Uwagi Stowarzyszenia Rowerowy Poznań do projektu koncepcyjnego II etapu Tramwaju na Naramowice

Stowarzyszenie Rowerowy Poznań w ramach konsultacji społecznych nt. 2. etapu "Tramwaju na Naramowice" przesyła uwagi do projektu koncepcyjnego z naciskiem na analizę bezpieczeństwa i komfortu ruchu rowerowego i pieszych.

Odcinek 1

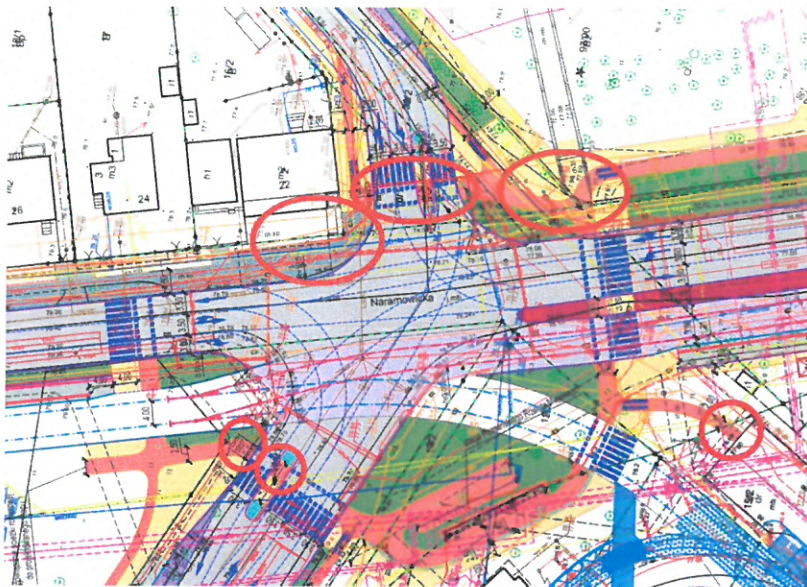
1. Koncepcja nie jest zgodna z projektem budowlanym I etapu Tramwaju na Naramowice. Należy przenieść uzgodnione rozwiązania zawarte w projekcie budowlanym. W obrębie skrzyżowania Wilczak/Słowiańska/Naramowicka/Szelągowska geometria infrastruktury rowerowej nie może być pogorszona względem projektu I etapu Tramwaju na Naramowice. Poniżej porównanie projektu budowlanego I etapu TnN z koncepcją II etapu TnN wraz z opisem szczegółowych zastrzeżeń:

- W południowo-wschodnim narożniku skrzyżowania droga dla rowerów musi przebiegać w linii prostej od ulicy Szelałgowskiej do przejazdu rowerowego przez ulicę Wilczak.

- Przejazd rowerowy przez ulicę Wilczak należy utrzymać bliżej tarczy skrzyżowania, tak aby tor jazdy rowerzysty drogami dla rowerów wzdłuż ulicy Szelałgowskiej i Naramowickiej nie posiadał nienaturalnych odgięć. W obrębie skrzyżowań stosowanie odgięć jest niebezpieczne dla rowerzystów, ponieważ są mniej przewidywalni dla kierowców samochodów (szczególnie problem widoczny przy włączonej sygnalizacji świetlnej).

- W północno-wschodnim narożniku skrzyżowania należy bezwzględnie zachować drogę dla rowerów.
 - W północno-zachodnim narożniku należy poprawić geometrię drogi dla rowerów, tak aby łuk nie był zlokalizowany bezpośrednio przed przejazdem rowerowym. Geometria drogi rowerowej przed przejazdem rowerowym powinna umożliwiać montaż podpórki dla rowerzystów (równoległe do całej długości krawędzi drogi rowerowej).

- Na przejeździe rowerowym przez ulicę Słowiańską znajduje się zbyt krótki azyl. Zgodnie ze Standardami Rowerowymi Miasta Poznania należy projektować azyle o głębokości 4 metrów, tak aby zmieścił się rower z przyczepką dziecięcą.

- Połączenie z ulicą Przelajową należy zaprojektować w taki sposób, aby uwzględniał dwukierunkowy ruch rowerowy. A zatem należy zaprojektować drogę dla rowerów o szerokości co najmniej 2,5 metra kończącą się w osi jezdni lub w postaci rozwidlenia drogi dla rowerów (jedna odnoga służy za wjazd, a druga za wyjazd).

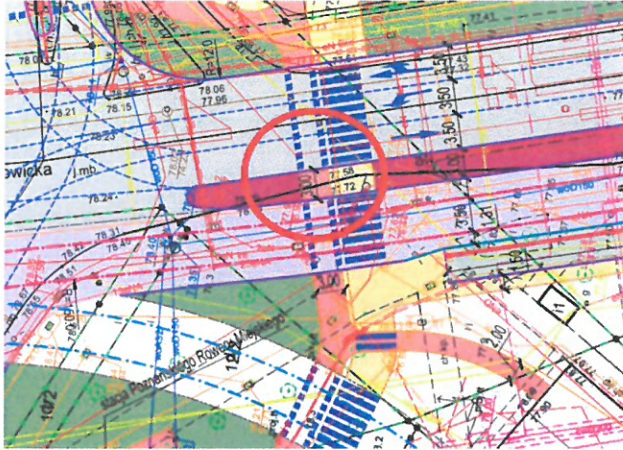
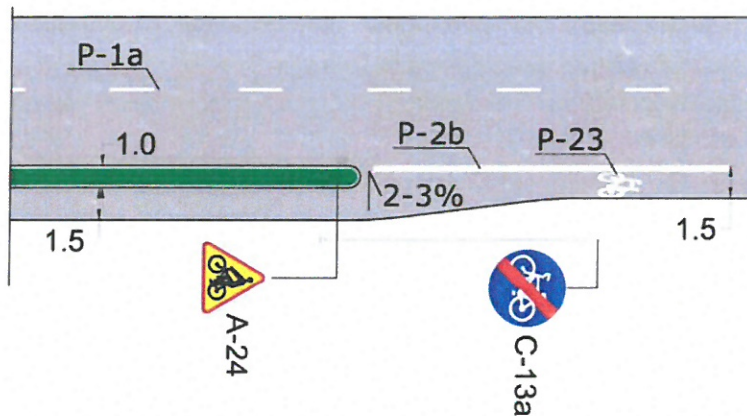
2. Na przejeździe rowerowym przez ulicę Szelałgowską przy skrzyżowaniu z ul. Wilczak znajduje się zbyt krótki azyl pomiędzy jezdnią a projektowanym torowiskiem tramwajowym. Zgodnie ze Standardami Rowerowymi Miasta Poznania należy

projektować azyle o głębokości 4 metrów, tak aby zmieścił się rower z przyczepką dziecięcą:

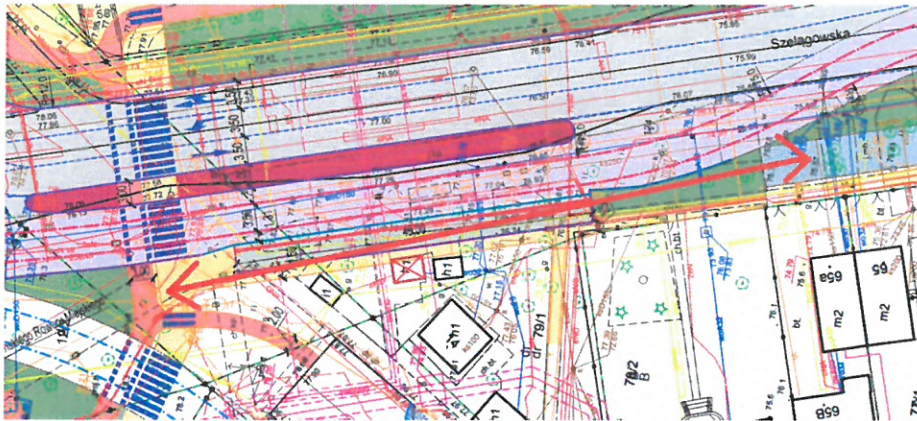
3. Na ulicy Słowiańskiej należy uwzględnić projektowane pasy rowerowe, dla których wytyczne pojawiły się w programie funkcjonalno-użytkowym dla I etapu TnN (dokument "Budowa trasy tramwajowej od pętli Wilczak do Naramowic w Poznaniu oraz Budowa węzła komunikacyjnego Nowa Naramowicka"). Na szczególną uwagę zasługuje konieczność bezpiecznego wytyczenia wjazdu i zjazdu z jednokierunkowych dróg dla rowerów przy ulicy Słowiańskiej. Zagadnienie łączenia pasów rowerowych i dróg dla rowerów jest opisane w Standardach Rowerowych Miasta Poznania i dobrze obrazuje to poniższy rysunek:

Ponadto na zakończeniu ulicy Słowiańskiej należy zaprojektować służę rowerową umożliwiającą jazdę w kierunku na wprost w ulicę Wilczak (przejazd na jednym "zielonym" wraz ruchem samochodowym).

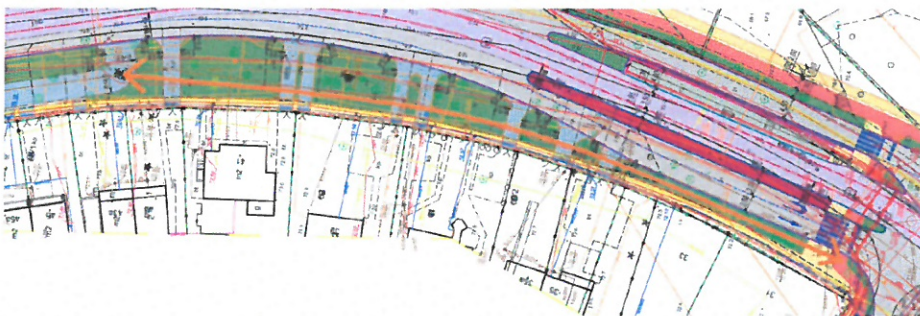
4. Układ dróg dla rowerów wokół skrzyżowania Wilczak/Słowiańska/Naramowicka/Szelągowska należy połączyć za pomocą drogi dla rowerów z drogą serwisową wzdłuż ulicy Szelągowskiej. Dzięki temu mieszkańcy posesji obsługiwanych przez tę drogę serwisową, zyskają możliwość bezpiecznego dojazdu rowerami. Relację oznaczono czerwonymi strzałkami:

Należy przy tym pamiętać, aby zakończenie drogi serwisowej i początku drogi dla rowerów odgrodzić słupkami, tak aby wykluczyć ruch samochodowy (sposób ustawienia słupków musi być zgodny ze Standardami Rowerowymi Miasta Poznania).

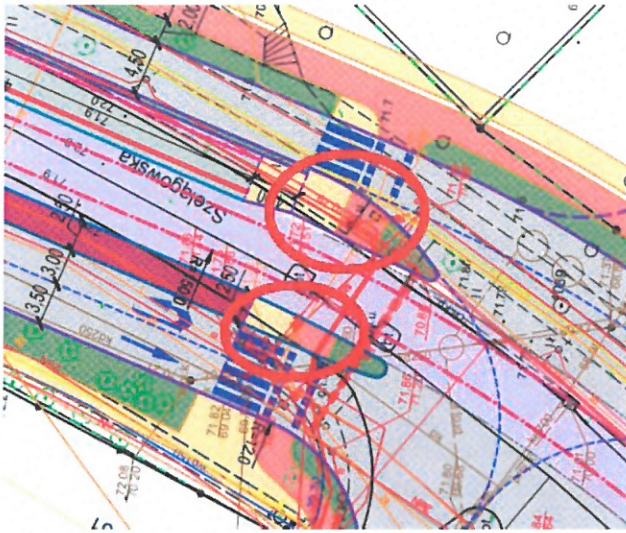
5. Podobnie należy połączyć drogę serwisową za pomocą drogi dla rowerów (lub ciągu pieszo-rowerowego) z infrastrukturą rowerową przy skrzyżowaniu Szelągowska/Winogrady. Dzięki temu mieszkańcy posesji obsługiwanych przez tę drogę serwisową, zyskają możliwość bezpiecznego przejazdu rowerem w kierunku drogi dla rowerów wzdłuż ulicy Winogrady. Relację oznaczono pomarańczowymi strzałkami:

Należy przy tym pamiętać, aby połączenie drogi serwisowej i drogi dla rowerów odgrodzić słupkami, tak aby wykluczyć ruch samochodowy (sposób ustawienia słupków musi być zgodny ze Standardami Rowerowymi Miasta Poznania).

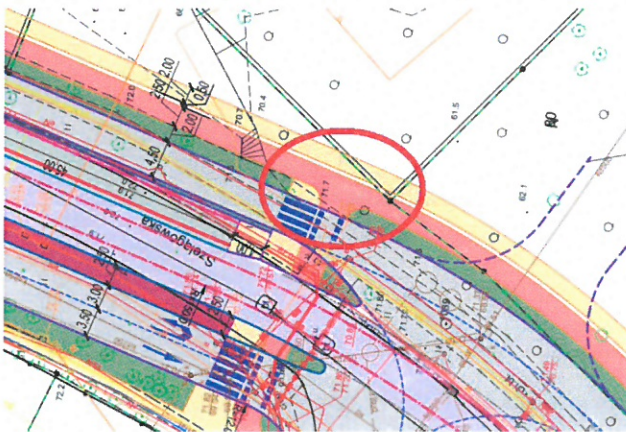
6. Na przejeździe rowerowym przez ulicę Szelałgowską przy skrzyżowaniu z ul. Wlnogrady znajdują się zbyt krótkie azyle pomiędzy jezdnią a projektowanym torowiskiem tramwajowym. Zgodnie ze Standardami Rowerowymi Miasta Poznania należy projektować azyle o głębokości 4 metrów, tak aby zmieścił się rower z przyczepką dziecięcą:

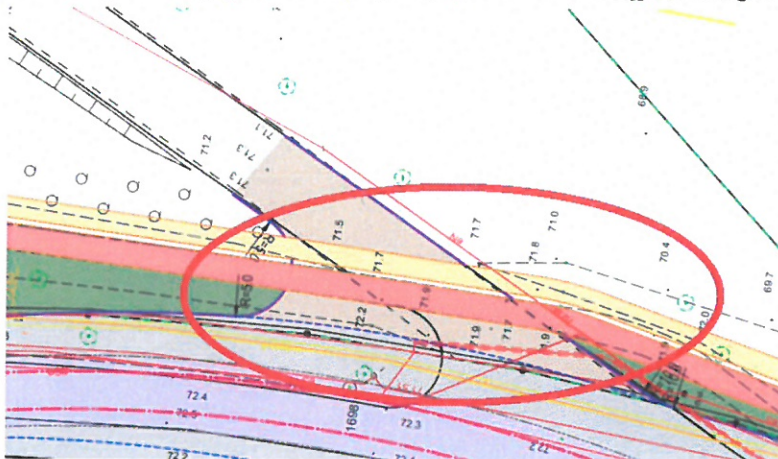
7. Wjazd na przejazd rowerowy po północno-wschodniej stronie skrzyżowania z ul. Wlnogrady ma standardową szerokość 3 metrów. Biorąc pod uwagę, że wielu rowerzystów korzysta z tego przejazdu, należy minimalizować sytuację, gdy rowerzyści będą zastawiać w poprzek drogę dla rowerów wzdłuż ul. Szelałgowskiej. Dlatego postulujemy poszerzenie przejazdu rowerowego do szerokości co najmniej 4 metrów:

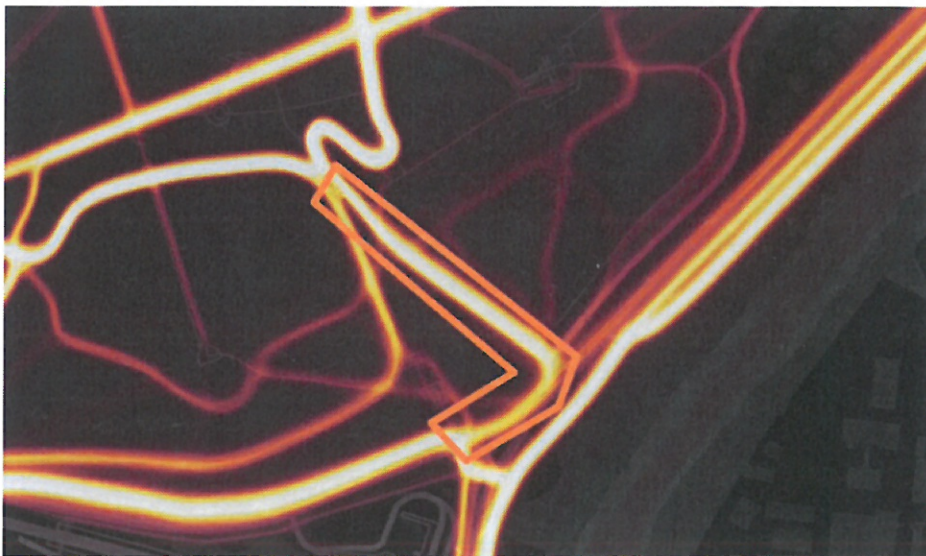
1. Pomiędzy ul. Na Stoku a al. Armii Poznań należy zaprojektować ciąg pieszy oraz drogę dla rowerów. Wylot ulicy Na Stoku oraz przedłużenie tzw. Wielkiej Śluzy stanowią kluczowe połączenia z sercem Parku Cytadela. Poprzez wspomniane ciągi już obecnie odbywa się wzmożony ruch rowerowy od strony ul. Murawa i ul. Za Cytadelą. Dlatego pilnie należy poprawić projekt o obsługę tych relacji. Brakujący fragment drogi dla rowerów i ciągu pieszego oznaczono czerwonymi strzałkami:

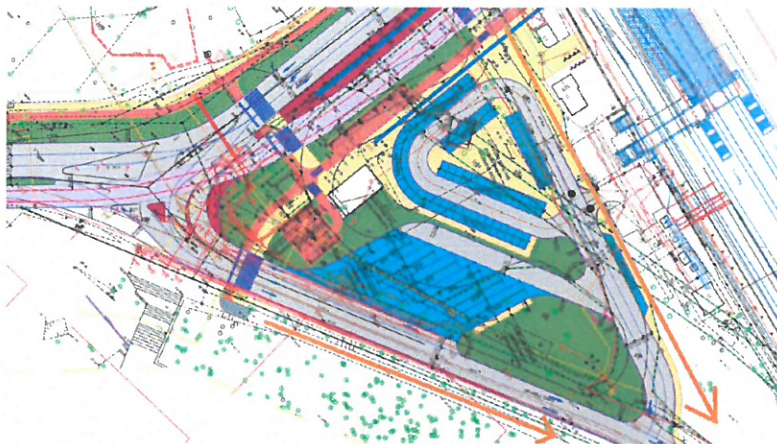
2. Z dużym niepokojem przyjmujemy przyjęte założenia co do organizacji placu przed Dworcem Garbary. W pierwszej kolejności planuje się miejsca parkingowe dla samochodów (mimo, że mają to być miejsca ładowania samochodów elektrycznych, to nadal mamy do czynienia z transportem indywidualnym, który jest wysoce nieefektywny), a w znacznym oddaleniu planuje się parkingi rowerowe:

- zbliżyć parking rowerowy do przystanku kolejowego,
 - zminimalizować transport indywidualny do niezbędnego minimum - sugerowane wyznaczenie wyłącznie Kiss&Ride oraz ewentualnie kilku miejsc parkingowych dla osób z niepełnosprawnościami,
 - zaplanować więcej przestrzeni zielonych i sprzyjających odpoczynkowi.
3. Przy Dworcu Garbary nie zaprojektowano stacji PRM. Możliwa lokalizacja na przedłużeniu parkingu rowerowego wzdłuż drogi dla rowerów w kierunku wiaduktu kolejowego.
4. Przystępując do zabudowy placu przed Dworcem Garbary, niezbędne jest określenie możliwości poprowadzenia ruchu rowerowego wzdłuż al. Armii Poznań - w tym celu prawdopodobnie konieczne będzie dokonanie uzgodnień z Zarządem Zieleni Miejskiej w Poznaniu i Zarządem Dróg Miejskich w Poznaniu.

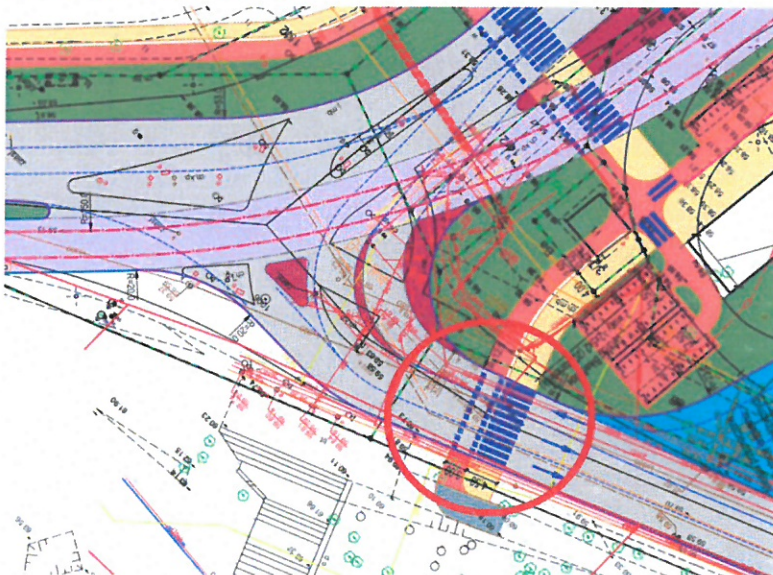
- pierwszy wariant to poprowadzenie infrastruktury rowerowej skrajem Parku Cytadela, na północ od al. Armii Poznań - obecnie znajduje się tam ciąg pieszo-rowerowy, który wymaga poszerzenia i generalnego remontu,
- w przypadku trudności z poprowadzeniem komfortowej trasy rowerowej skrajem Parku Cytadela, należy wziąć pod uwagę drugi wariant, czyli poprowadzenie drogi dla rowerów po południowej stronie al. Armii Poznań i tym samym **przez teren placu pod Dworcem Garbary**.

Dwa możliwe warianty zostały oznaczone schematycznie pomarańczowymi strzałkami:

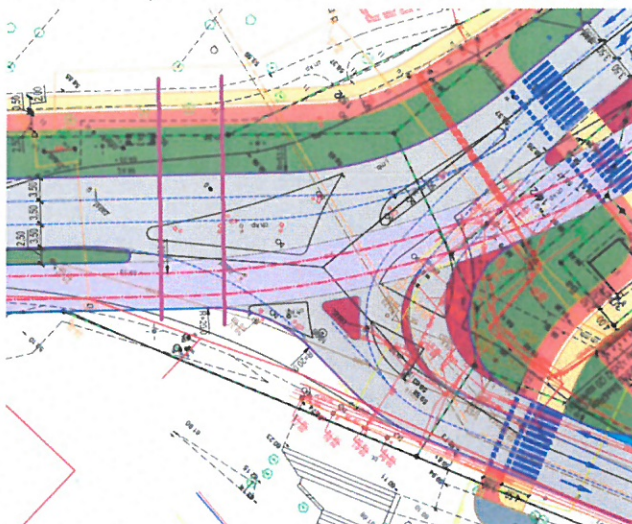
5. Przejazd rowerowy i przejście dla pieszych przez al. Armii Poznań należy dosunąć do tarczy skrzyżowania, dzięki czemu skróci się czas ewakuacji pojazdów ze skrzyżowania (krótszy czas międzyzielony pomiędzy kolizyjnymi grupami samochodowymi i strumieniem ruchu rowerowego):

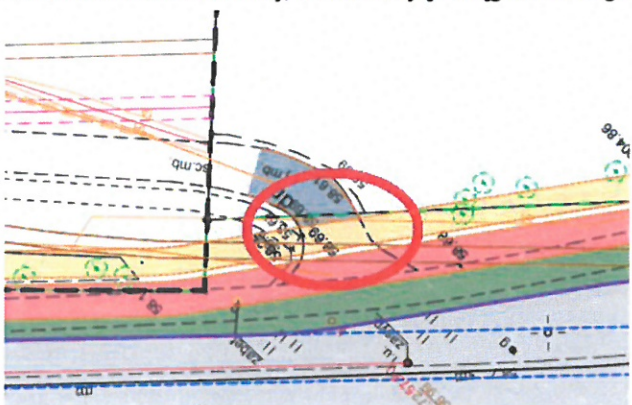
6. W ramach poprawy komfortu ruchu pieszych i rowerzystów - zwłaszcza poruszających się pomiędzy Parkiem Cytadela a Wartostradą wzdłuż Szelągowskiej, należy także wyznaczyć przejście dla pieszych i przejazd rowerowy po północnej stronie skrzyżowania Armii Poznań/Szelągowska:

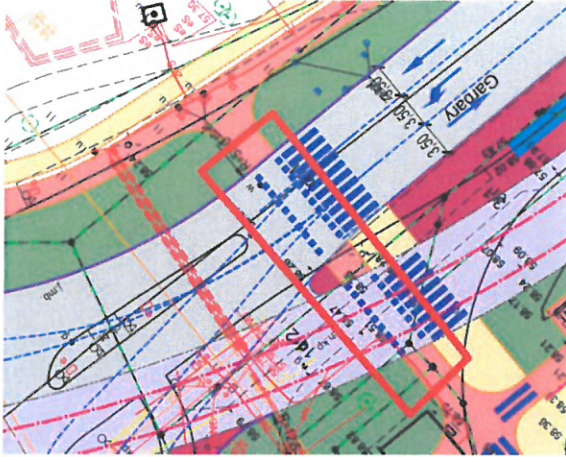
7. Połączenie Wartostrady i drogi dla rowerów na przecięciu chodnika należy wykonać z nawierzchni asfaltowej, zachowując ciągłość drogi dla rowerów:

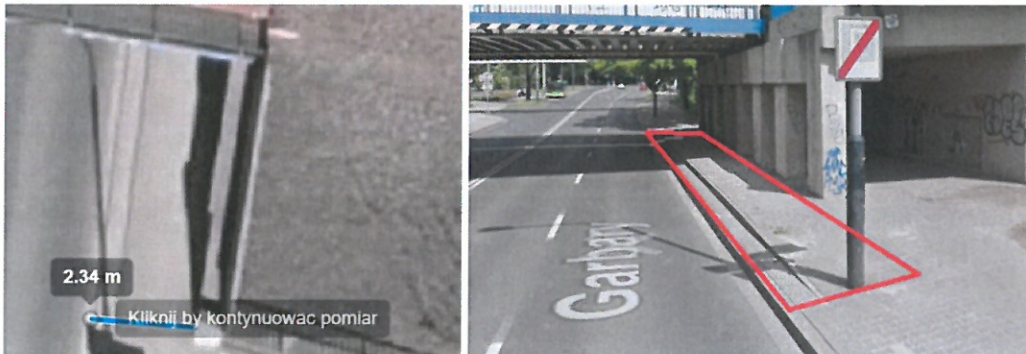
8. Należy przewidywać, że ruch rowerowy w kierunku Dworca Garbary i dalej w kierunku centrum będzie znacząco większy, dlatego przejazd rowerowy przez ul. Garbary należy poszerzyć do minimum 4 metrów, a także azyl pomiędzy jezdnią a projektowanym torowiskiem tramwajowym powinien mieć głębokość 4 metrów, tak aby zmieścił się rower z przyczepką dziecięcą (zgodnie ze Standardami Rowerowymi Miasta Poznania):

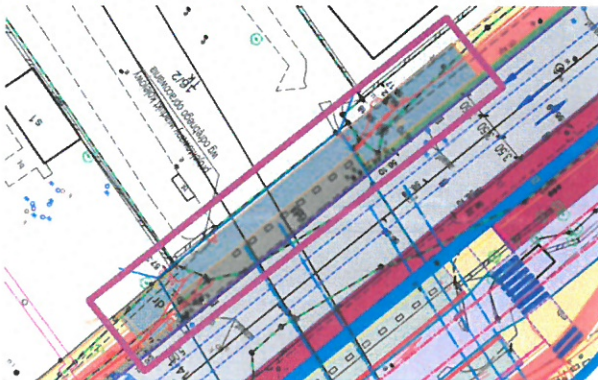
9. Po zachodniej stronie wiaduktu kolejowego, pomiędzy jezdnią a podporami szerokość wynosi ok. 2,3 metra:

A zatem na bazie tej przestrzeni należy wyznaczyć 2-metrową drogę dla rowerów i po drugiej stronie podpór ciąg pieszy, a tym samym zrezygnować z wyznaczania w tym miejscu ciągu pieszo-rowerowego:

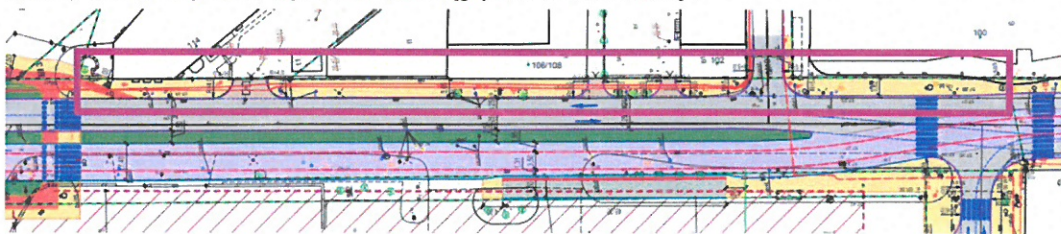
4. Na ul. Grochowe Łąki nie zaprojektowano infrastruktury rowerowej, mimo, że ciąg ten stanowi trasę główną R5 PŁN z Programu Rowerowego Miasta Poznania na lata 2017-2022. Przebieg trasy radialnej przez ul. Grochowe Łąki został ustalony w Programie Rowerowym ze względu na przewidziane trudności w prowadzeniu trasy rowerowej na wąskim odcinku ul. Garbary pomiędzy ul. Małe Garbary, a ul. Grochowe Łąki. Konieczne jest więc jej uwzględnienie również w zakresie niniejszego opracowania w formie wjazdu/zjazdu z ul. Grochowe Łąki w drogę dla rowerów na ul. Garbary. Ponadto należy bezzwłocznie zlecić osobnym zadaniem Zarządu Dróg Miejskich w Poznaniu koncepcję prowadzenia trasy R5 po ul. Grochowe Łąki, aby finalne rozwiązania były zgodne z projektem Tramwaju na Naramowice.

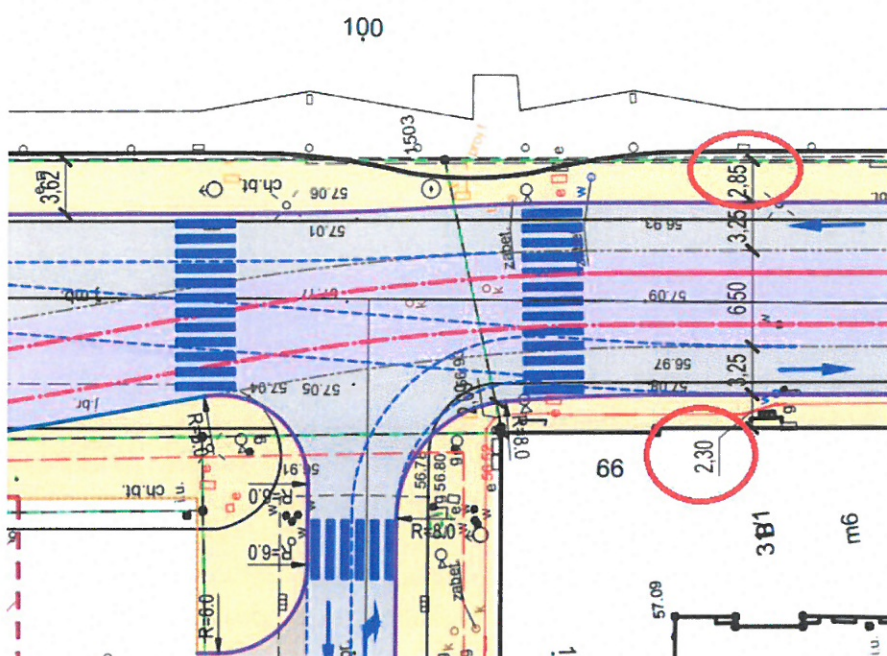
6. Po wschodniej stronie ul. Garbary na odcinku między ul. Szyperską a ul. Grochowe Łąki ciąg pieszo-rowerowy ma szerokość powyżej 3 metrów, co pozwala zaprojektować ciąg pieszo-rowerowy na zasadzie odstępstwa od Standardów Rowerowych Miasta Poznania. Następnie na skrzyżowaniu z Garbary/Grochowe Łąki należy zaprojektować przejazd rowerowy, który umożliwi kontynuację jazdy trasą R5 w ciągu ul. Grochowe Łąki. Jednocześnie dla rowerzystów jadących ul. Garbary od strony placu Bernardyńskiego w kierunku ul. Szelałgowskiej należy zaplanować obniżenie krawężnika, aby móc wjechać na ciąg pieszo-rowerowy.

- Przy skrzyżowaniu Garbary/Grochowe Łąki jest "wąskie gardło", w którym po zachodniej stronie chodnik ma 2,3 m, czyli mniej niż obecnie, a po wschodniej stronie 2,85 m. Biorąc pod uwagę, że większy ruch pieszych jest po zachodniej stronie, należy poszerzyć ten ciąg do 3 metrów, a po wschodniej stronie zmniejszyć do 2 metrów szerokości chodnika.

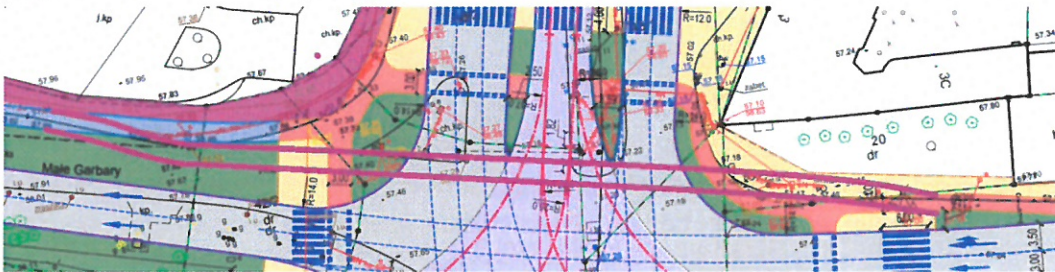
- Należy uzgodnić rozwiązania projektowe drogi dla rowerów z projektem wykonawczym "Budowa dróg rowerowych wzdłuż ul. Estkowskiego, Wolnicy i Solnej na odcinku od Ronda Śródka do ul. Kościuszki". Droga dla rowerów na ul. Solnej stanowi trasę główną programu rowerowego - Ring 1, więc zastosowane rozwiązania muszą spełniać wymagania dla tras głównych dot. prędkości projektowej 30 km/h, wskaźnika opóźnienia 20 sek/km i przepustowości co najmniej 1000 rowerzystów na godzinę dla obu kierunków.
- Przejazd rowerowy przez ulicę Garbary (północna strona skrzyżowania z Estkowskiego-Małe Garbary) jest niezgodny ze Standardami Rowerowymi Miasta Poznania - po pierwsze zastosowano niedopuszczalne odgięcia, a po drugie azyle są zbyt płytkie i nie zmieści się rower z przyczepką dziecięcą - jest to także uwstecznienie rozwiązania względem projektu Rowerowej Trasy Solnej:

Uwzględniając konieczność zaprojektowania poprawnej geometrii torowiska tramwajowego i Standardy Rowerowe Miasta Poznania (w szczególności pkt. 7.5.), należy zaprojektować jeden długi przejazd rowerowy w linii prostej do drogi dla rowerów, a wjazd na przejazd regulować za pomocą sygnalizatorów S-1a. Sugerowana lokalizacja przejazdu rowerowego (fioletowe linie):

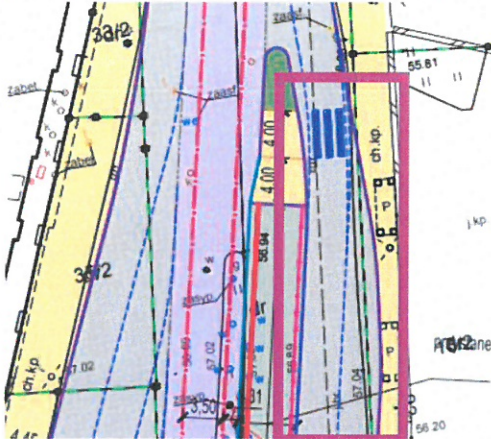
4. Azyl na skrzyżowaniu Małe Garbary/Garbary jest zbyt wąski przy przewidywanym natężeniu ruchu, co będzie stwarzać zagrożenie bezpieczeństwa rowerzystów ze względu na przepełnienie azylu. Azyl należy poszerzyć i wydłużyć:

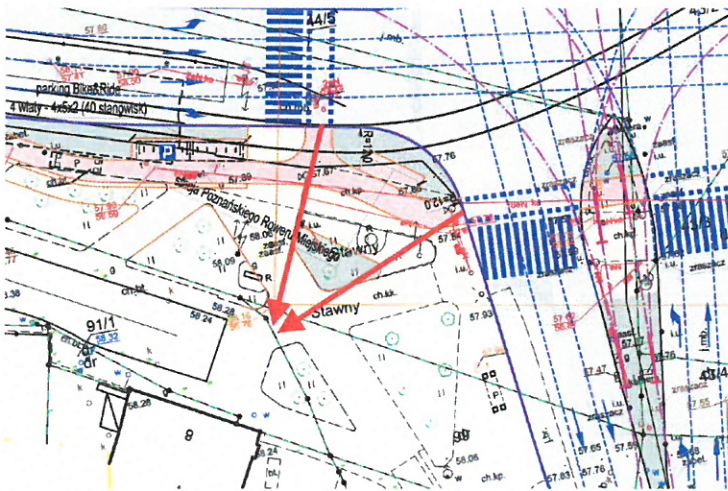
5. Zwężenie ul. Garbary w kierunku północnym z dwóch pasów do jednego pasa tuż przed przejściem dla pieszych wydaje się być bardzo niebezpiecznym pomysłem i należy zweryfikować ten punkt pod kątem bezpieczeństwa pieszych. Istnieje ryzyko, że kierowcy zjeżdżający z prawego pasa nie będą obserwować drogi przed pojazdem, tylko sytuację na lewym pasie w lusterku wstecznym, co może skutkować potrąceniem pieszego na przejściu:

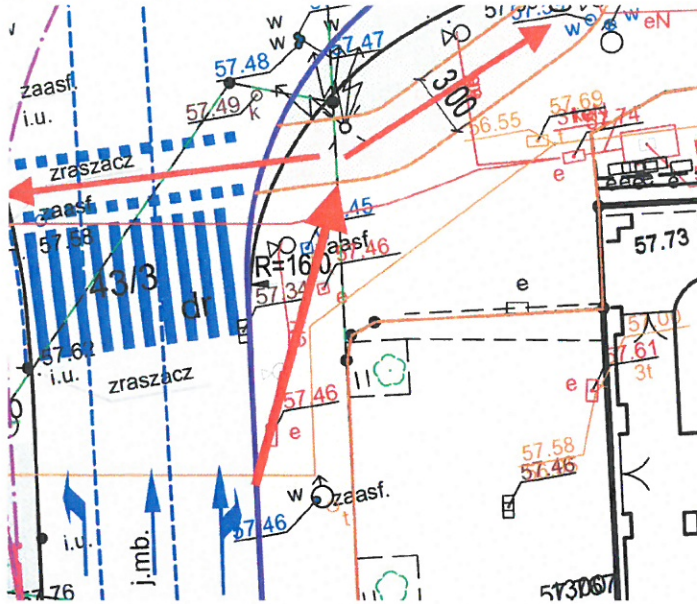
7. Projekt nie przewiduje relacji rowerowej na wprost na ul. Garbary z północy na południe. Znak C-13 przy wjeździe na drogę dla rowerów na północnym odcinku ul. Garbary stwarza obowiązek korzystania z tej drogi przez rowerzystę poruszającego się na południe, zatem konieczne jest zapewnienie rowerzycie każdej relacji. Postulujemy rozszerzenie zakresu opracowania o narożnik południowo-zachodni skrzyżowania i doprojektowanie możliwości ruchu rowerowego przez aleję wzdłuż ul. Garbary oraz zjazd na jezdnię (włączenie się do ruchu).
